DODATEK Č. 5 KE SMLouvĚ O DíLO

„Hodonín, Dešťová stoka z lokality Výhon do Očovského járku“

ZMĚNOVÝ LIST

číslo: ZL č. 4

Obr.č.1 Křižovatka ul. Brandlova a ul. Partyzánská

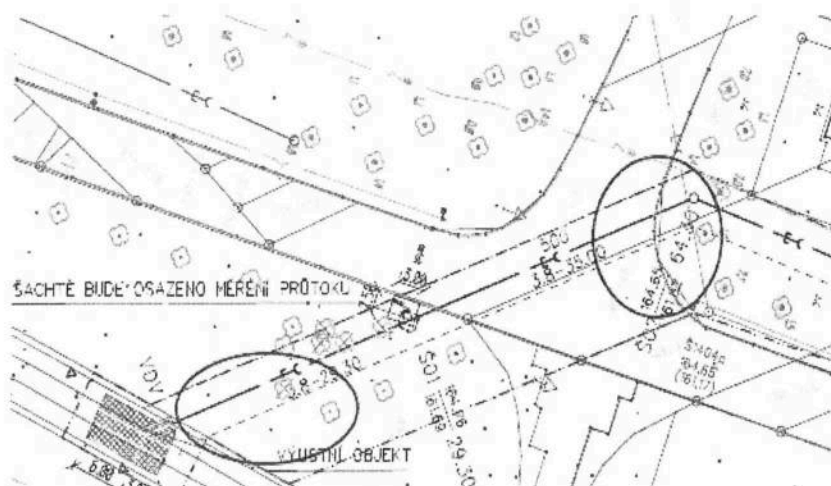
Z důvodu zvýšené hladiny podzemní vody a zvláště k zamezení průsaku vody okolo revizních šachet bylo dle doporučení hydrogeologa navrženo více jílových těsnění oproti PD a to v křižovatce ul. Brandlova a ul. Partyzánská, Okružní, u výústního objektu a před vyústěním do retenční nádrže (viz obrázky níže)

Jílové těsnění ve výkopu kanalizace jsou ve prospěch bezpečnosti okolní zástavby s ohledem na geologické podmínky v rýze i mimo oblast Výhonu. Zabraňují drénování území zásypem rýhy.

Obr.č.5 Křižovatka ul. Brandlova a ul. Partyzánská

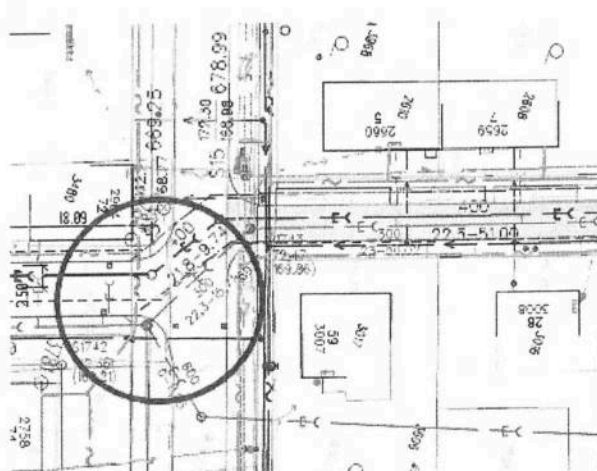
V prostoru křižovatky ul. Brandlova a ul. Partyzánská byly odkryty stávající sítě, některé i nefunkční. z důvodu ztísněných poměrů bylo nutné přerušit a hloubkově přeložit kabel veřejného osvětlení v délce cca 15 m.

Přeložka byla vynucena skutečnou polohou všech inženýrských sítí v místě křížení s kanalizací.

Bobtnavé pásky + vodostavební beton VCP

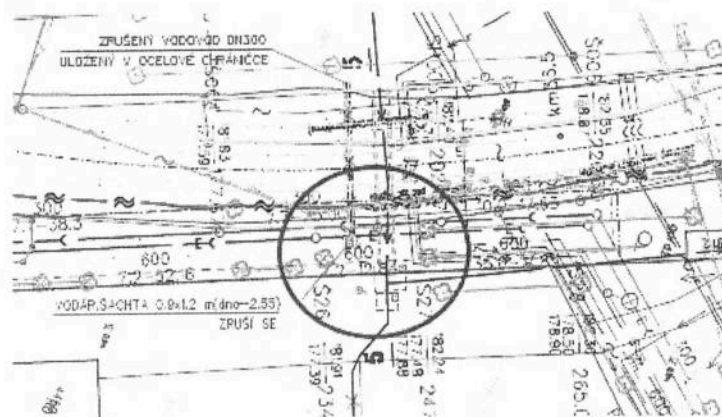
V nově zbudované retenční nádrži docházelo u vyústění potrubí DN 600 ze stoky DV1 k průsaku spodních vod podél potrubí. Na doporučení hydrogeologa bylo provedeno odkopání kolem potrubí v horní části retenční nádrže. Na očištěné potrubí byly nanесeny bobtnavé bentonitové pásky a výkop byl zalit vodostavebním betonem, tak aby došlo k úplnému utěsnění průtoku vody podél potrubí.

S ohledem na průsak podzemní vody podél potrubí, bylo nutné provést náročnější zabezpečení potrubí v rýze, po konzultaci s hydrogeoložkou. Opatřením bylo zcela zabráněno průsakům.
